Satellitengestützte Navigation am Frankfurter Flughafen

– Flugspuren-Präsentation zur 263. FLK-Sitzung am 01.12.2021 –

Vermeidbarer Fluglärm: Abflüge-25-nach-Süden (Südumfliegung)

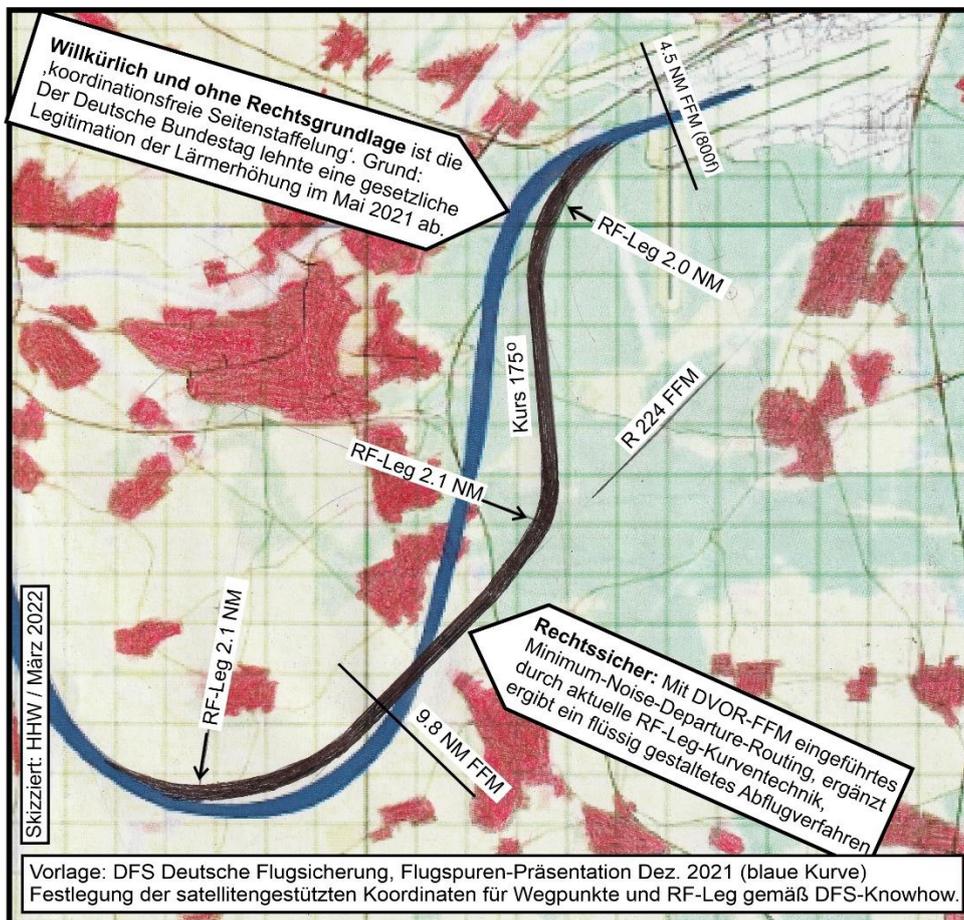
Problem: Das gezeigte, in die Zukunft gerichtete satellitengestützte Präzisions-Flugverfahren, führt zu unzumutbarem Fluglärm für Höchstbetroffene im Lärmschutzbereich am Flughafen.

Ursache: Eine von exzessiver Verkehrserhöhung geprägte sogenannte koordinationsfreie Seitenstaffelung*) > der BR-25-nach-Süden (Südumfliegung) zur BR-18-West < ignoriert den Luftraum über unbebautem Gelände (Wald- und Wiesengebiet).

Abhilfe: Für die signifikante, sicherheitsrelevante Wirbelschleppenstaffelung generell koordiniertes Staffeln vorschreiben lassen. Dabei drängen sich zur Wiedereinführung lärmgeminderter Abflugverfahren ursprüngliche FFM-Radardaten auf, stimmig zu Chart 28-1. Das Integrieren aktueller RF-Leg-Vorgaben rundet ein flüssig gestaltetes Abflugverfahren ab, entsprechend folgendem Vorschlag:

1. 4,5 NM FFM oder 800f
2. LT mit 2,0 NM
3. Kurs 175 °
4. RT mit 2,1 NM
5. R 224 FFM
6. 9,8 NM FFM
7. RT mit 2,1 NM
